**PROCEDURA DI SELEZIONE n. “ADR 06/2018” PER L’AFFIDAMENTO DI UNA SUBCONCESSIONE DI AREA FINALIZZATA ALLA REALIZZAZIONE E GESTIONE DI UN PUNTO VENDITA DESTINATO AD ATTIVITA’ DI “RISTORAZIONE” PRESSO L’AEROPORTO “LEONARDO DA VINCI” DI FIUMICINO.**

**RISPOSTE ALLE RICHIESTE DI CHIARIMENTI RELATIVE ALLA LETTERA DI INVITO**

Allegato 4.c – Indicazione passaggio per accesso Locale Tecnico ADR Tel.

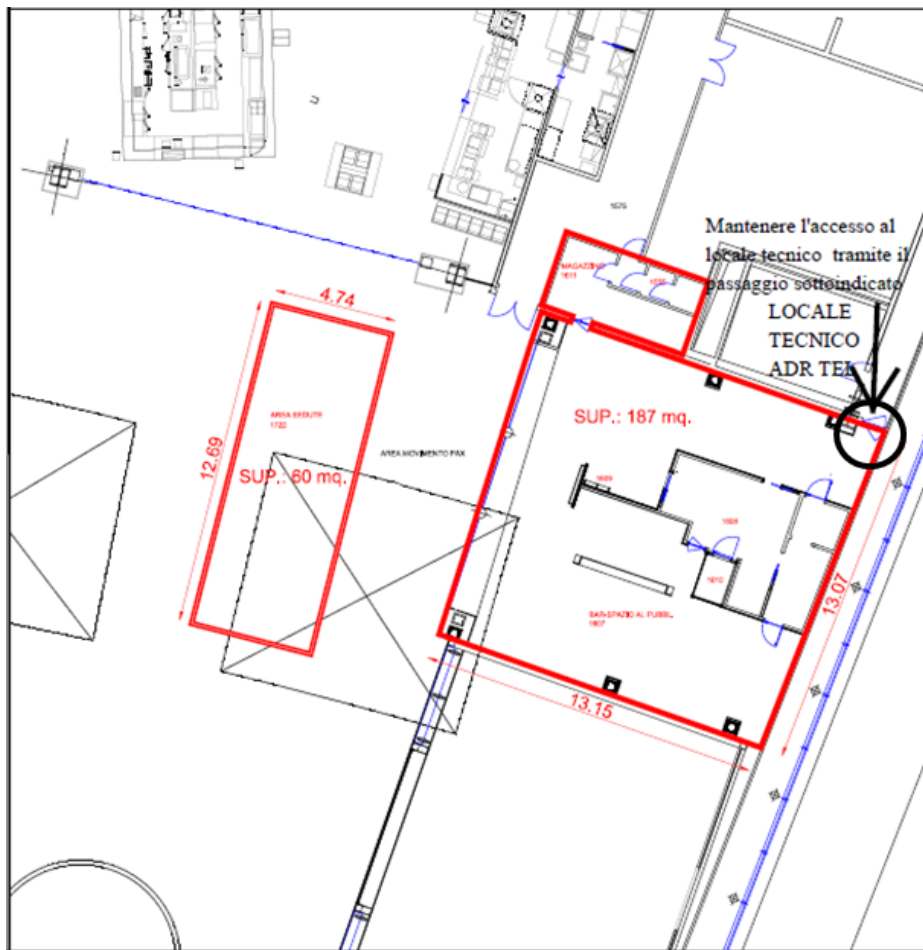
- 38) ADR specifica che, con riferimento alla superficie oggetto di selezione, l'offerente potrà valutare gli spazi e scegliere come utilizzare gli esistenti, coerentemente con i limiti infrastrutturali dell'area stessa. A tal riguardo, di seguito l'allegato n. 4.c - T3 Partenze Landside, con l'indicazione del passaggio che dovrà essere mantenuto per consentire l'accesso presso il locale tecnico da parte della manutenzione ADR Tel.
